一般競争入札に関する回答書

令和８年１０月２０日

業務名称：宮城県立がんセンター外壁補修工事

全体配置図〈参考〉　3004

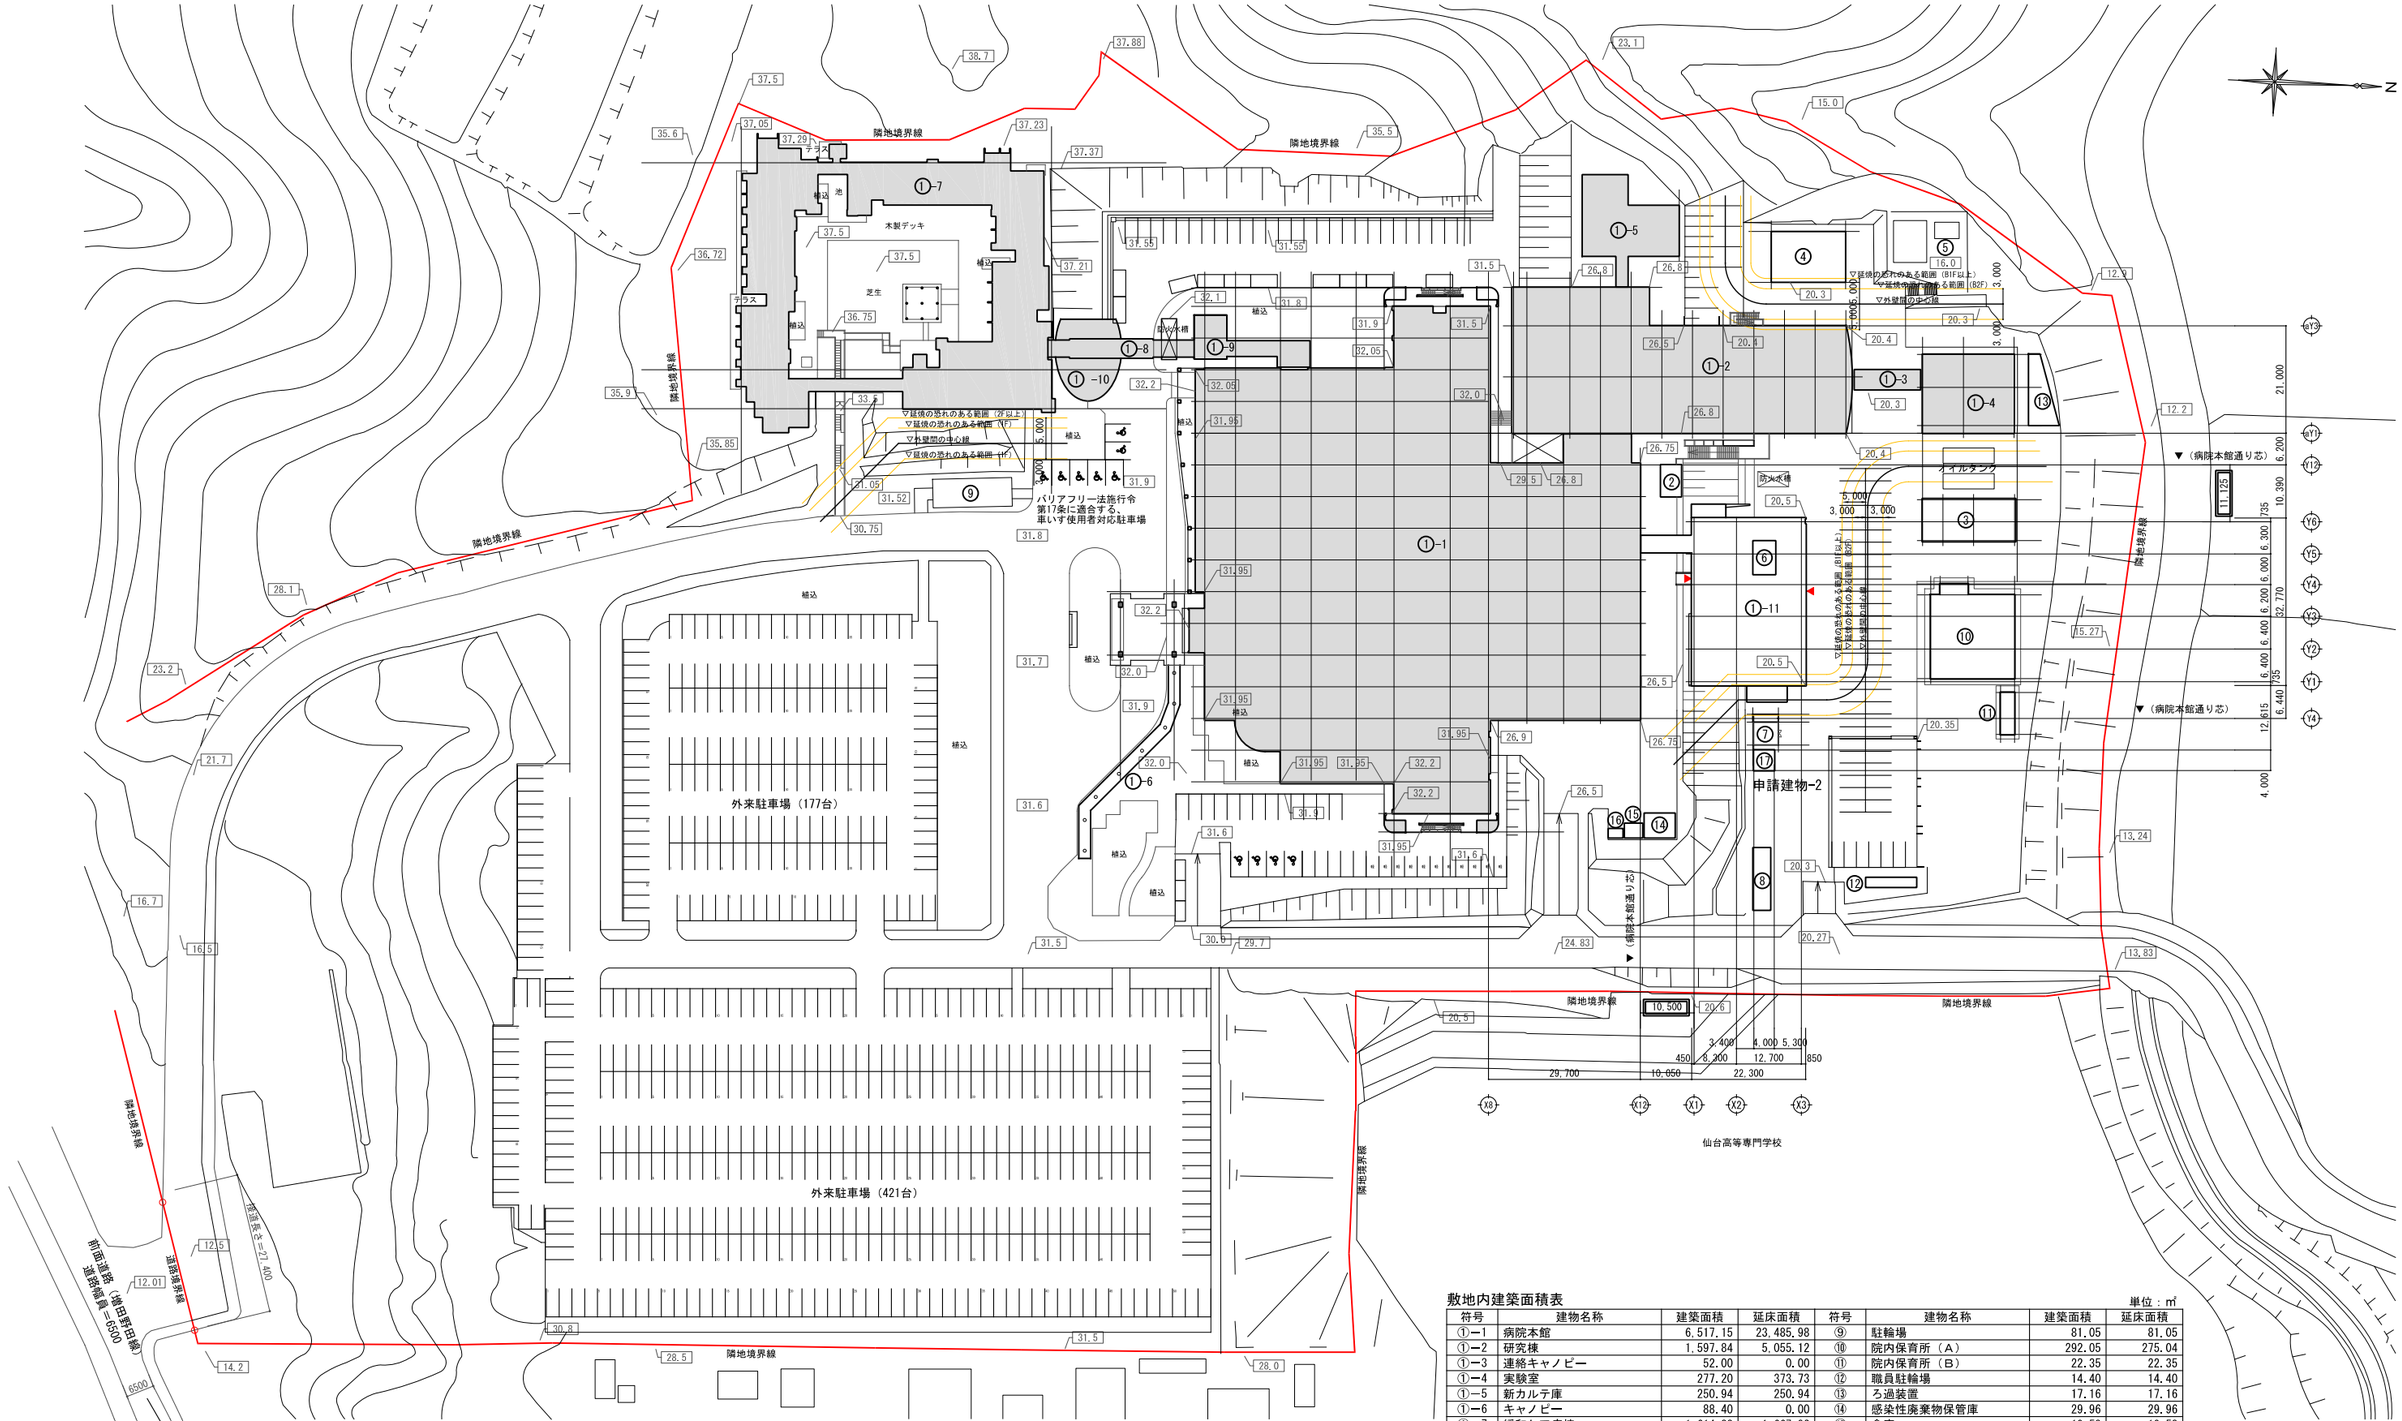
No.	質問事項	回答
1	建設業法によると 見積もり期間は、公告日の翌日から提出期限前日まで（土日を含めないとなっています）実質８日しかありません。工事価格としては500万円以下とお考えですか。	関係法令に則り、見積期間を設定しております。
2	見積用資料は、表１及び破損数詳細資料のみですか。 建物平面図・劣化図は無いのでしょか。施工計画が立てられません。 どの建物かも分かりません。見積もりが出来ませんのでいただきたいです。	見積用資料は「破損数詳細資料」のみとなっており、建物名称等は、当該資料に記載のとおりです。 なお、平面図を追加掲載したので、確認してください。
3	施行開始前に全面の施工数量調査を行い数量の増減調査をするのでしょうか。	施工数調査は令和７年度に実施済みですので、再調査は不要です。
4	騒音振動の発生する作業は行わないこととありますが、注入作業ではドリルの穴あけ作業が発生します。この作業も土日祝日にしか出来ないということでしょうか。あるいは無振動ドリルを使用しての作業になりますか。	仕様書に記載のとおりです。 当院の診療および療養環境の維持のため、騒音振動が発生する作業に制限をかけています。診療中の会話が聞こえないなどの影響が無い施工方法については、協議します。
5	工期の面から考えると足場を組まずに高所作業車やゴンドラ使用をメインで考え、どうしても難しい場所のみ足場を組むように考えておりますが、これから冬季の施工になるので、樹脂注入の使用可能温度を下まわる可能性もあります。また、前途のように施行数量調査を行うとなれば全面足場を組むより日数がかかります。 工期に関しては努力いたしますが、最悪の場合は協議をしていただけるのでしょうか。	工期は仕様書に記載のとおりで、工期延長は原則、認めません。
